Bergen, 04.02.14

Vår ref. 144/ 14/BSI/5.7.12

SØKNAD OM ENDRING AV AREAL FOR LOKALITET ØKSNESET, AUSTRHEIM.

Målestokk: 1:24 120

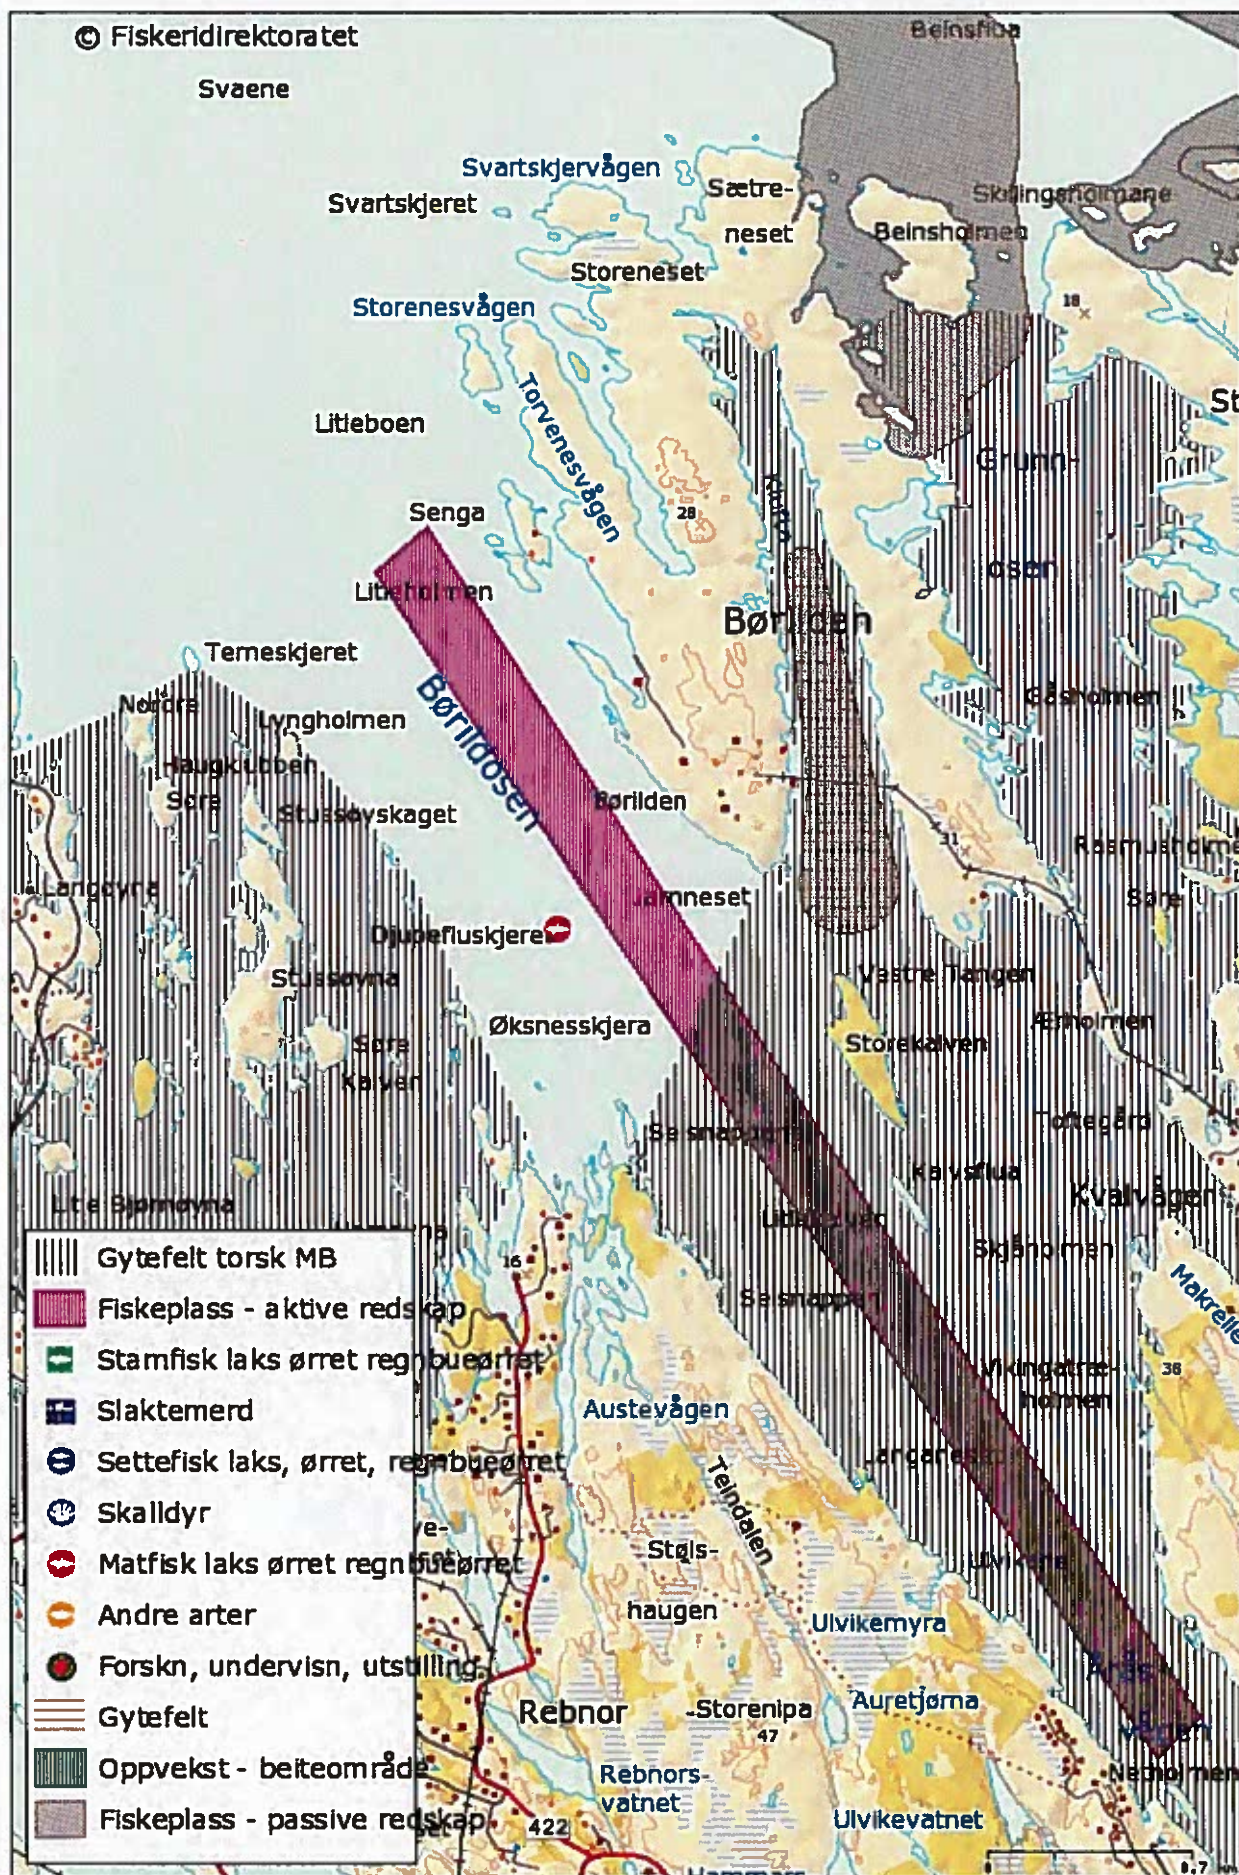
Ifølgje Fiskeridirektoratet sin kartdatabase er det registrert gyteområde for torsk vest om/i omsøkt område, og område for aktiv reiskap (rekefåre) aust for omsøkt område, jf. vedlagde kart.

Fiskarlaget Vest går ikkje imot søknaden under forutsetnad av at ikkje ankra kjem til hinder for bruk av trålfeltet.
